OPINIA KOMINIARSKA

Dla lokalu przy ul. Bocianowo 35/12

OPINIA 172/2013

Bydgoszcz ul. Bocianowo 35/12 (pustostan)

UL. BOCIANOWO 35/12
OFICyna LEWA

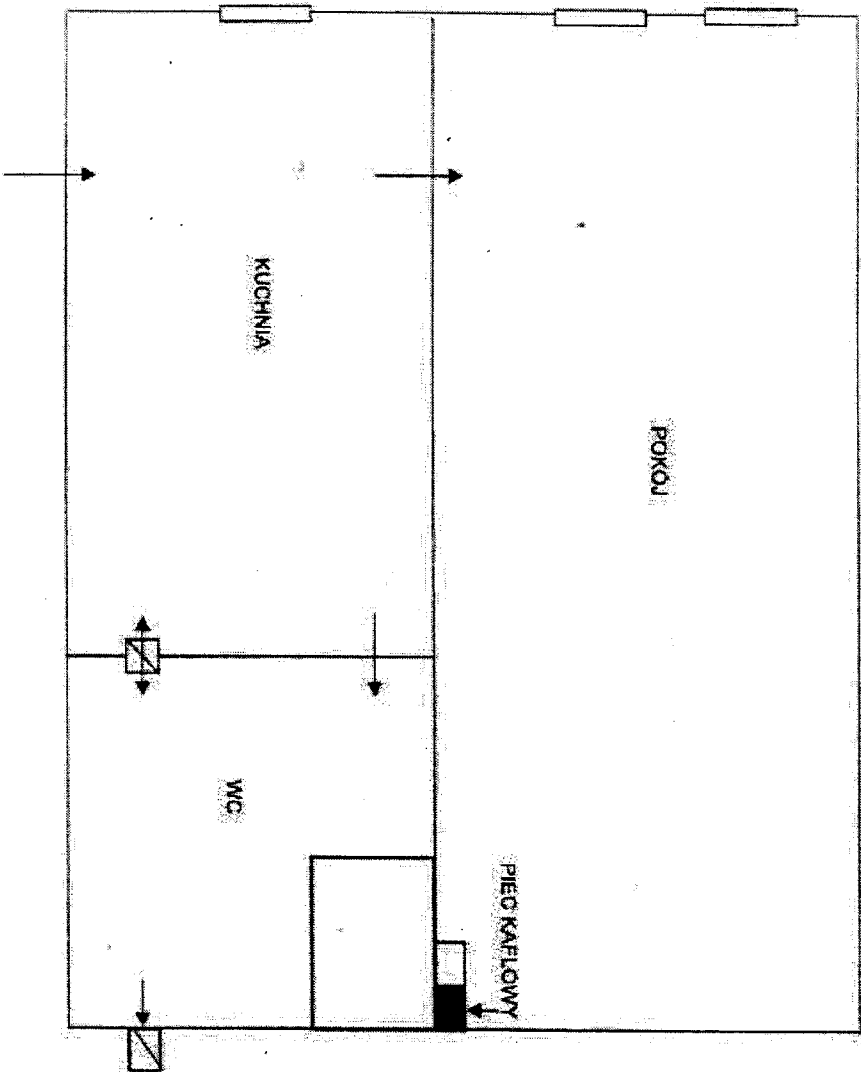
1. Lokal mieszkalny składa się z kuchni, WC oraz jednego pokoju.
2. W pomieszczeniu kuchni brak kanału wentylacyjnego – wykonana wentylacja przelotowa do WC
3. W pomieszczeniu WC jest wentylacja
4. W pokoju jest piec kaflowy

Lokal nadaje się do zamieszkania. Jednocześnie należy zapewnić napływ powietrza do mieszkania wykonując w ramie okiennej w kuchni nawiewnik /1 szt/ sterowany ręcznie /wydajność 30m³/h/
